SARL GAMBA DEVELOPPEMENT
2B Rue des Varennes
10140 VENDEVRE SUR BARSE
N° Siret 397 947 490 00033

Vendeuvre sur Barse le 27 Février 2023

A l'attention de M. Le Commissaire Enquêteur

Dans le cadre du projet photovoltaïque soumis actuellement à enquête publique, nous tenons à porter à votre connaissance l'existence d'un problème de stabilité du talus, merlon situé sur notre parcelle réf. 000 ZT 209 et à proximité immédiate avec votre parcelle réf. 000 ZT 87.

Contexte hydrographique : direction des écoulements des eaux de surface

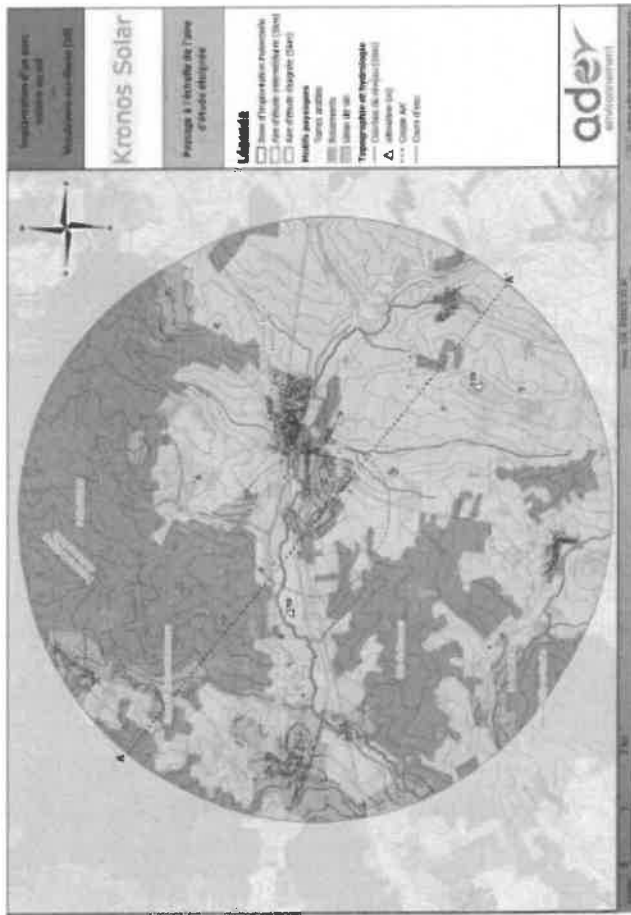
- Page 07, le schéma « contexte hydrographique » présente une série de flèches matérialisant la direction des écoulements des eaux de surface qui se dirigent majoritairement vers nos parcelles situées en contrebas.
- Page 13, une coupe topographique B-B'' orientée ouest-est présente un vallonnement pouvant conduire les eaux de pluies vers nos parcelles situées en aval.

Carte 12 : Direction des écoulements des eaux pluviales - ORTHO

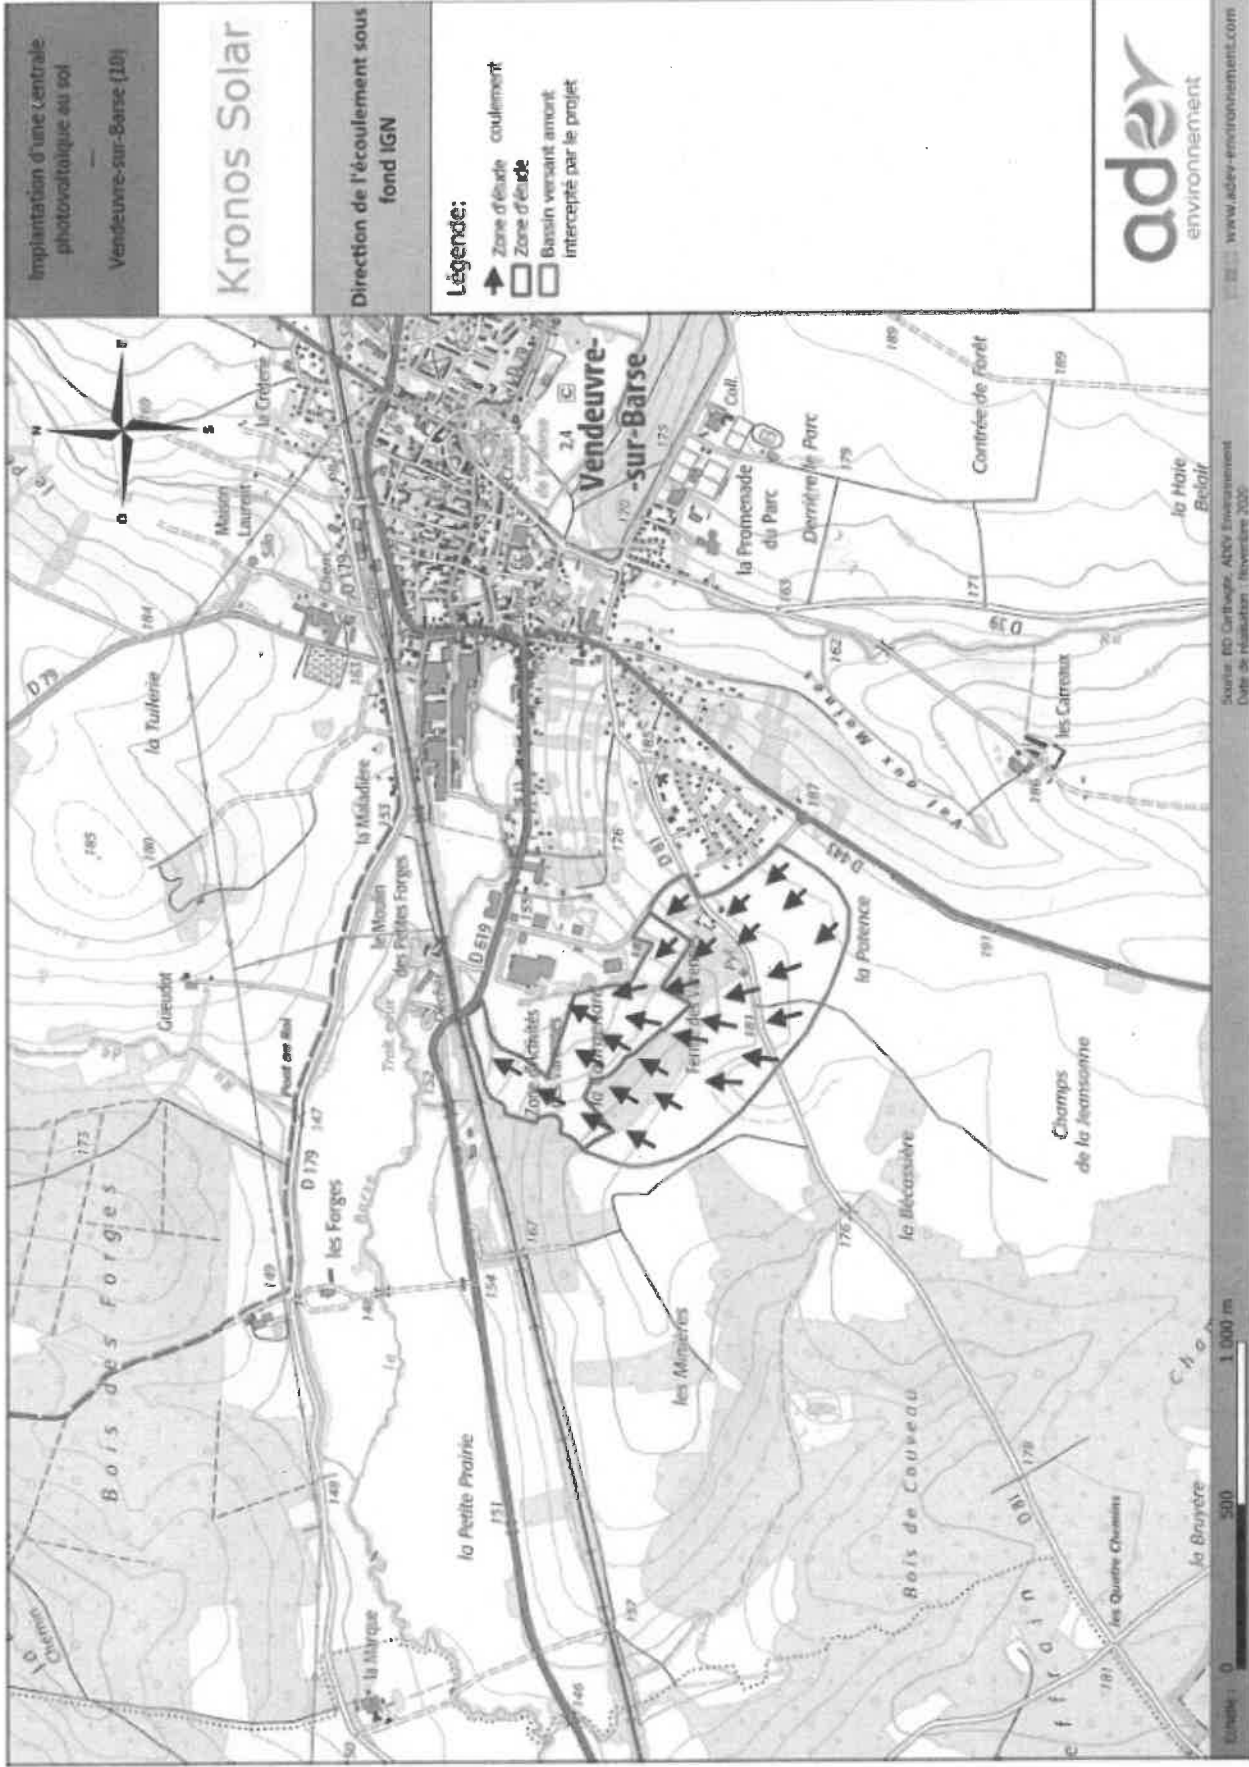
- Page 21, la zone d'étude de couleur rouge couvre une partie de la parcelle ZT209 et ZT79. Cependant, nous vous informons qu'à ce jour, nous n'avons pas enregistré de demande d'étude de la part de Kronos Solar. De plus, je vous rappelle que nos désagréments constatés depuis plusieurs mois sur la ZT209 sont positionnés sur cette même zone d'étude.
- Pages 37 à 40, plusieurs schémas précisent les écoulements des eaux pluviales avec la même interrogation puisqu'elles s'écoulent vers nos parcelles.

L'ensemble de ces observations montrent que la question des eaux de ruissellement provenant de tout le bassin versant n'a pas été traitée correctement en ce qui concerne la situation actuelle. Compte tenu de la pente (moyenne 4%), de la superficie du versant, de la direction des écoulements et des drains situés sur la parcelle ZT 87, il est impossible que la zone d'étude absorbe toutes les eaux de ruissellement, un surplus important, notamment lors de fortes pluies, finit inexorablement sur notre parcelle 209. Ce problème doit être abordé maintenant et non lorsque les 10 000 panneaux seront installés. A noter que les 1ers panneaux seront mis en place très près de notre clôture actuelle en grillage, formant la limite séparative, et qu'un retrait plus important pourrait être envisagé.
